**AVIS DE LA MISSION RÉGIONALE D'AUTORITÉ
ENVIRONNEMENTALE DES PAYS-DE-LA-LOIRE**

Projet de parc éolien du Millard

Société centrale éolienne du Millard (CEDUM)

n°MRAe 2017-2617

Zone d'Implantation Potentielle

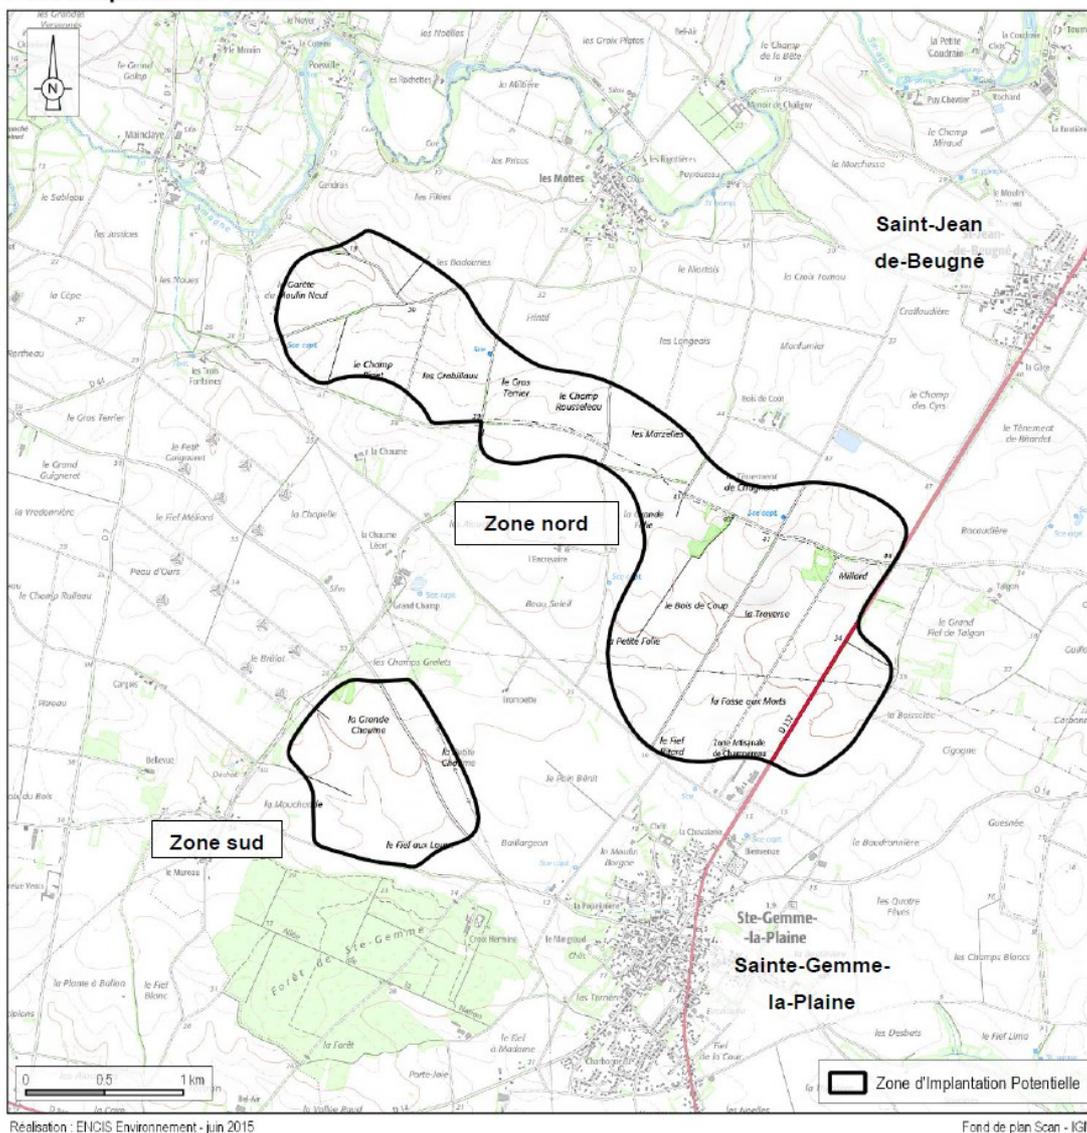
S’agissant des replantations en compensation des haies supprimées, le maître d’ouvrage indique que les haies ne devront pas être plantées à moins de 100 m de la zone de survol des pales des éoliennes. Cette préconisation apparaît pertinente mais pour autant ce même principe de précaution pour l’implantation des éoliennes EDUM 1, EDUM 2, EDUM 3, et EDUM 4 dont les distances à l’axe sont respectivement de 67 pour les 3 premières et 100 m vis-à-vis de la haie et des boisements existants, n’a pas été respecté.

La recherche de mesures de réduction des impacts aurait dû conduire le porteur de projet à trouver des implantations d'éoliennes à plus de 100 m des haies. Ceci compte tenu du niveau relativement bas par rapport au sol du passage des bas de pales (10m) et pour être totalement cohérent avec les préconisations qu'il s'assigne en termes d'éloignement pour procéder aux replantations de haies, qui constituent des axes de déplacement privilégiés pour les chauves-souris.
